**AVIS RELATIF À LA PROTECTION
CONTRE LES EVENTUELS EFFETS NOCIFS ET NUISANCES
PROVOQUÉS PAR LES RAYONNEMENTS NON IONISANTS
GÉNÉRÉS PAR DES ANTENNES ÉMETTRICES STATIONNAIRES**

Commune : MONS - Exploitant : ORANGE

Référence exploitant : 457C1_1 / 30556C1_1 / 40556C1_1 / 50556C1_1

Rapport n° 4951 / 2023

Figure 1 : Vue en plan des lieux de séjour et des points de contrôle

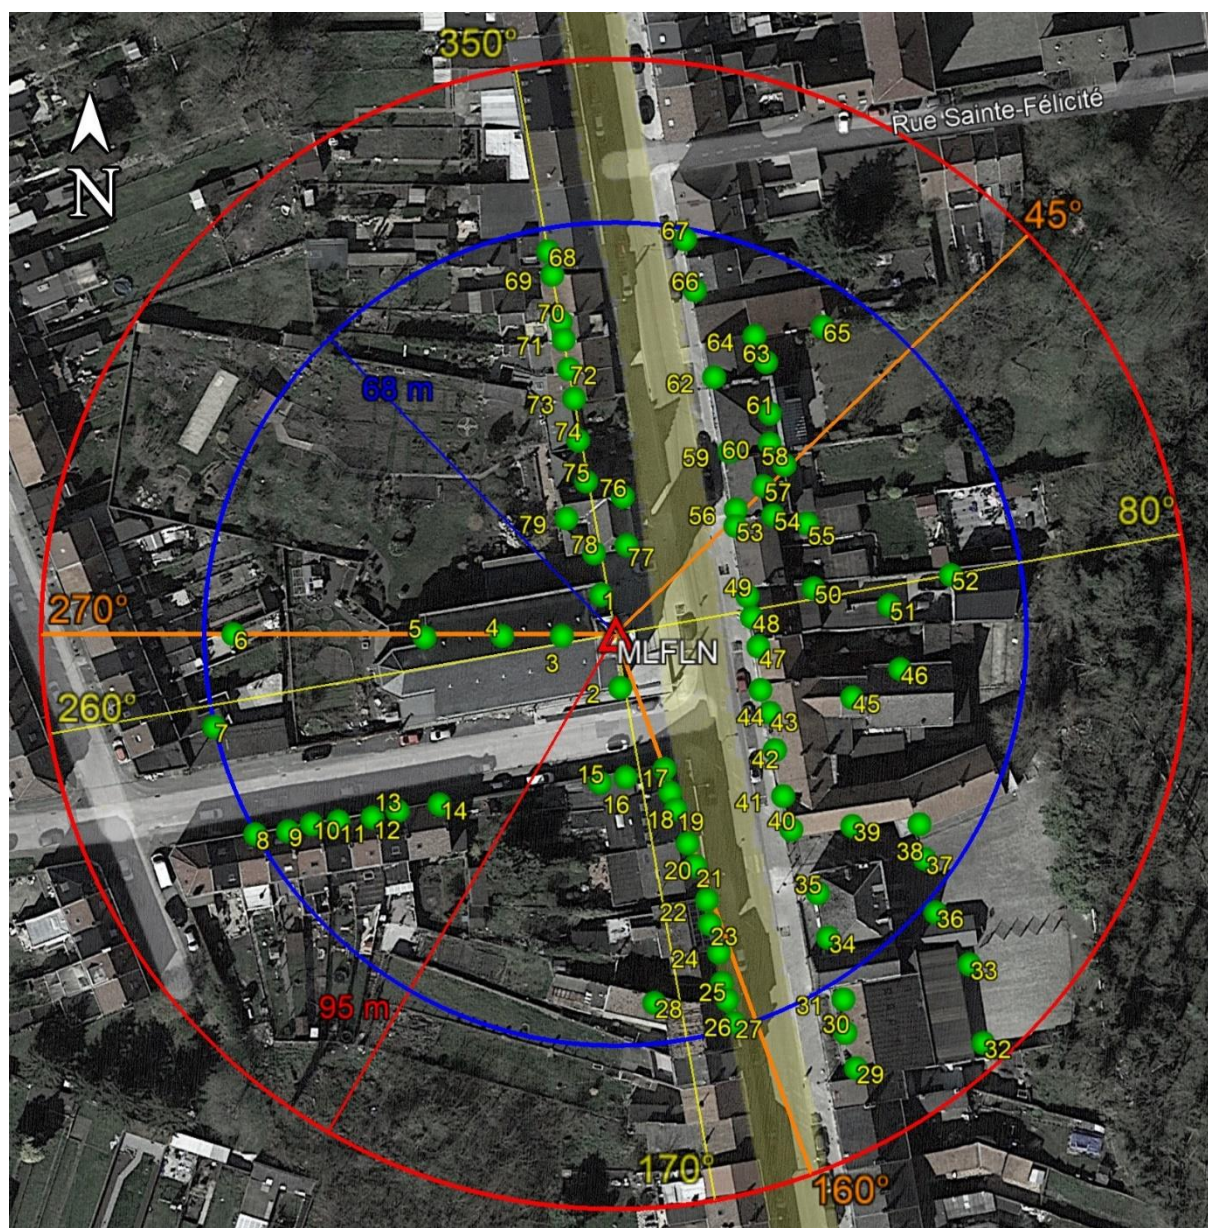
- le numéro du point de contrôle repris sur un des plans de la figure 1;
- le numéro du LS dans lequel se trouve le point de contrôle de la 1^{ère} colonne ;
- l'atténuation d'obstacle prise en compte pour le calcul de l'indice d'exposition dans le LS ;
- le résultat du calcul de l'indice d'exposition.

N° point de contrôle	LS	Atténuation (dB)	Indice d'exposition relatif à la limite par installation IE_i
27	LS26	3,0	0,325
26	LS26	3,0	0,273
32	LS32	0,0	0,265
29	LS29	3,0	0,264
30	LS29	3,0	0,216
8	LS8	3,0	0,196
31	LS29	3,0	0,171
34	LS34	3,0	0,168
38	LS38	3,0	0,166
33	LS32	0,0	0,164
67	LS67	3,0	0,160
9	LS9	3,0	0,156
66	LS66	3,0	0,154
10	LS10	3,0	0,129
39	LS38	3,0	0,126
35	LS34	3,0	0,121
68	LS68	3,0	0,120
52	LS52	3,0	0,117
28	LS26	3,0	0,111
11	LS11	3,0	0,109
36	LS36	0,0	0,108
61	LS59	3,0	0,107
40	LS38	3,0	0,106
60	LS59	3,0	0,097
25	LS24	3,0	0,093
12	LS12	3,0	0,088
69	LS69	3,0	0,087
70	LS70	3,0	0,085
65	LS64	3,0	0,085
37	LS36	0,0	0,077
23	LS22	3,0	0,075
71	LS71	3,0	0,075
24	LS24	3,0	0,075
17	LS16	3,0	0,072
58	LS56	3,0	0,071

En ce qui concerne les antennes de l'installation mentionnées dans le tableau 1, la distance maximale à laquelle la limite pourrait être atteinte, à l'extérieur, est égale à 88,9 m. S'il n'y a pas de LS à une distance inférieure, les antennes respectent forcément la limite d'immission.

Dans le cas des LS situés à l'intérieur des bâtiments, une atténuation d'obstacle est prise en compte et il en résulte que la distance maximale à laquelle la limite pourrait être atteinte se réduit à 62,9 m.

Figure 2 : Vue en plan des installations d'antennes dans un rayon de 300 mètres autour de l'installation faisant l'objet de la demande d'avis

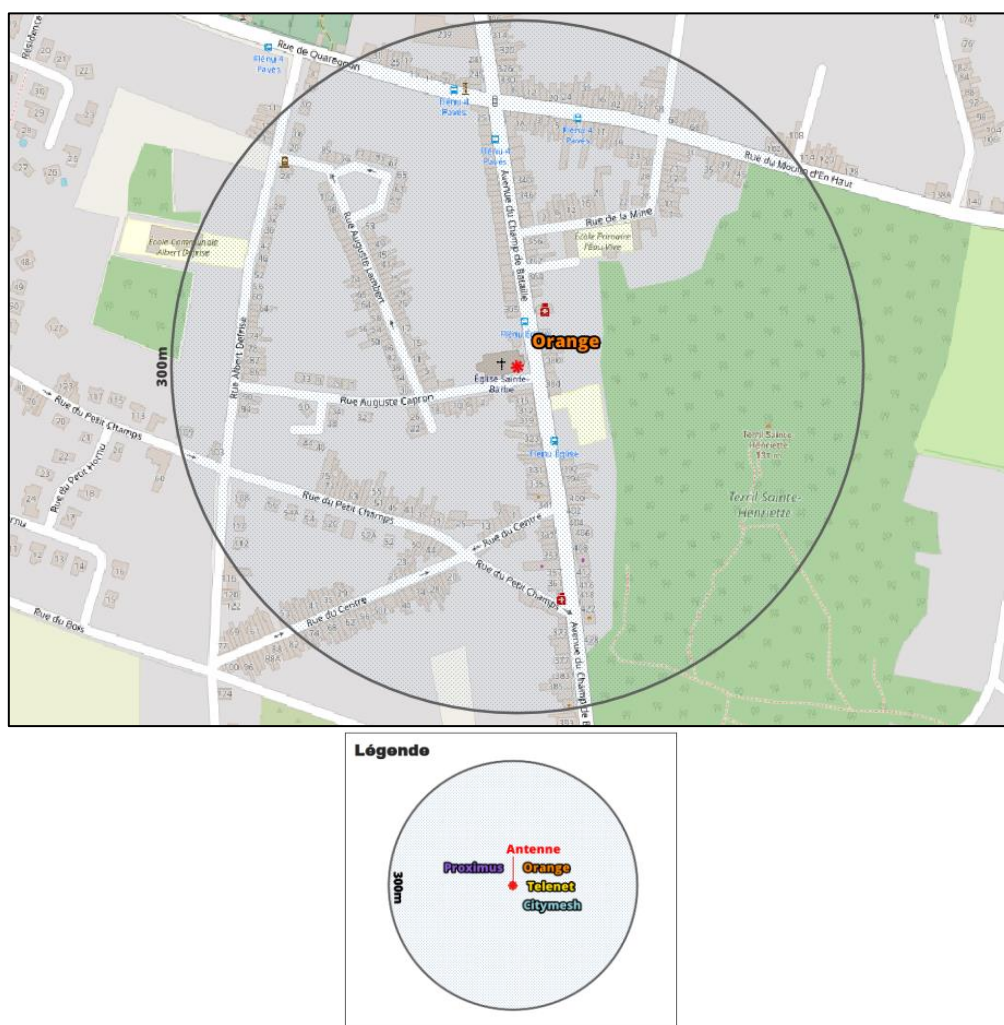
Le plan en projection verticale de la figure 2 indique la localisation des antennes actives éventuelles visées par le décret et situées dans un rayon de 300 mètres autour de l'installation référencée dans le paragraphe 2. Les données de localisation de ces antennes et les avis correspondant sont accessibles via le cadastre en ligne des antennes émettrices stationnaires⁶.

Compte tenu du nombre d'installations localisées dans la figure 2, il apparaît que l'intensité du rayonnement électromagnétique généré, dans les lieux de séjour situés à proximité de l'installation référencée dans le paragraphe 2, par l'ensemble des antennes émettrices stationnaires de l'ensemble des exploitants du même site d'antennes émettrices stationnaires respecte la limite fixée à l'article 4, § 2 du décret.
